改善箇所説明図 ①

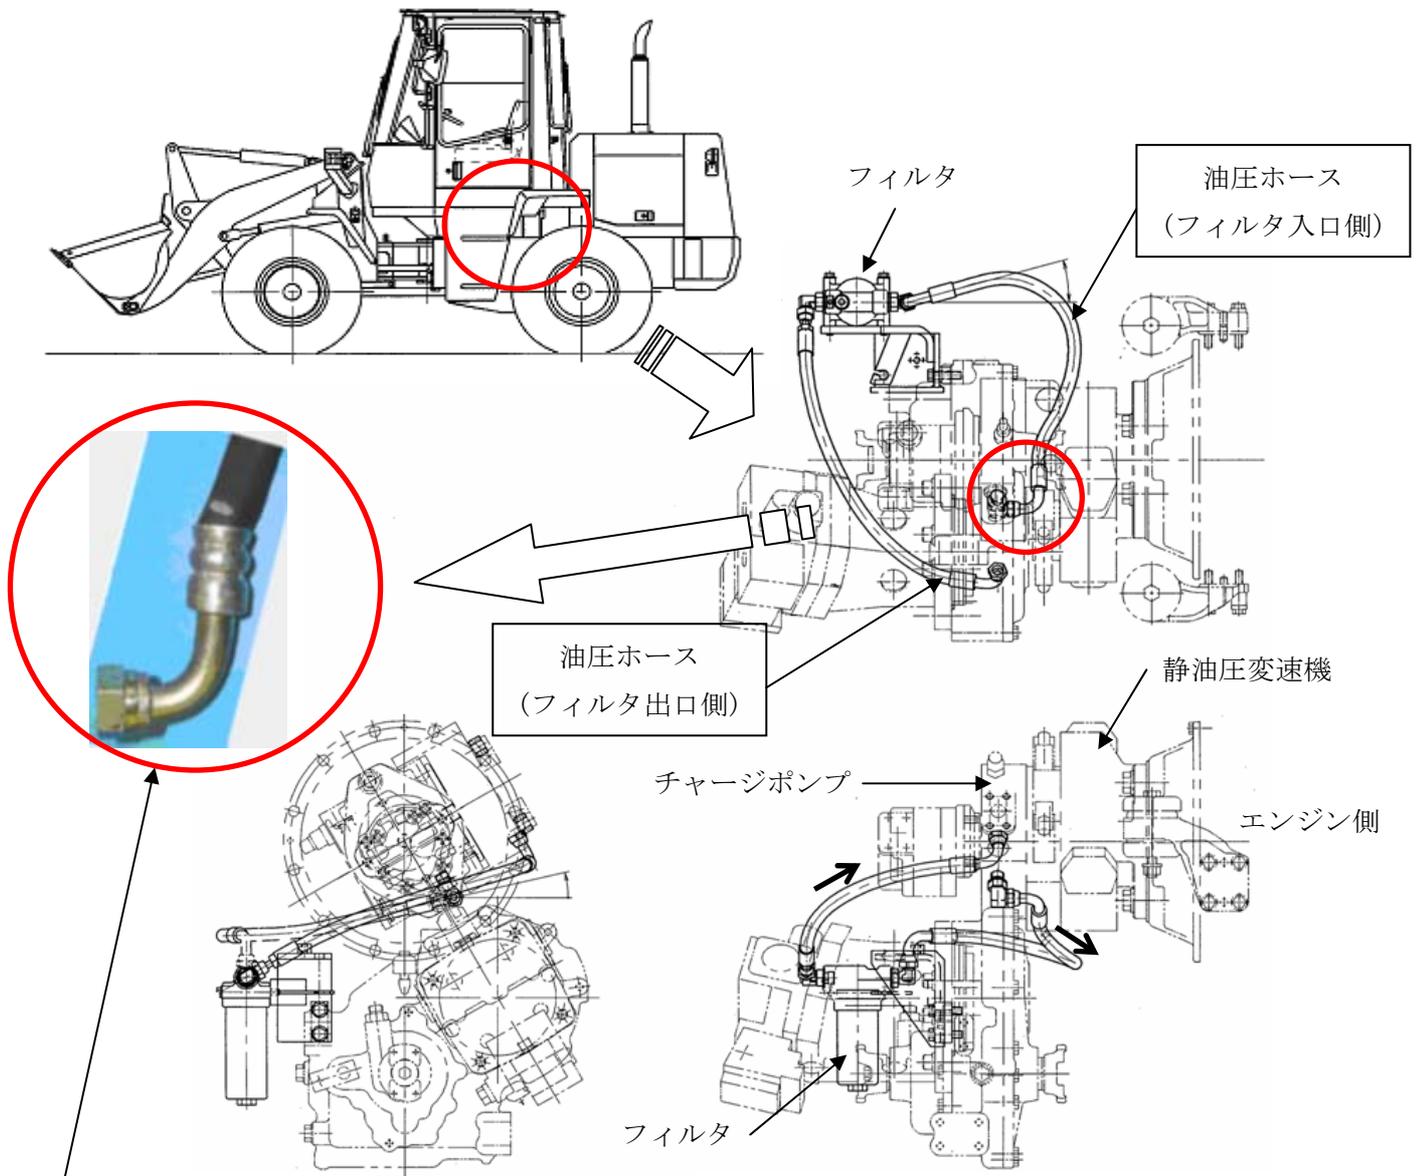
基準不適合発生箇所

静油圧変速機の油圧ホースにおいて、その耐圧強度及び取付け角度が不適切なため、冬季使用時等の低温時に作動油の粘度が上がり高圧となった場合に、油圧ホースに亀裂が発生することがある。そのため、そのままの状態で使用を続けると、ホースが破損して作動油が流出し、最悪の場合、走行できなくなるおそれがある。

改善措置の内容： 全車両、油圧ホースを対策品と交換し、取付け角度を変更する。

識別： 油圧ホース口金部の形状で識別する。
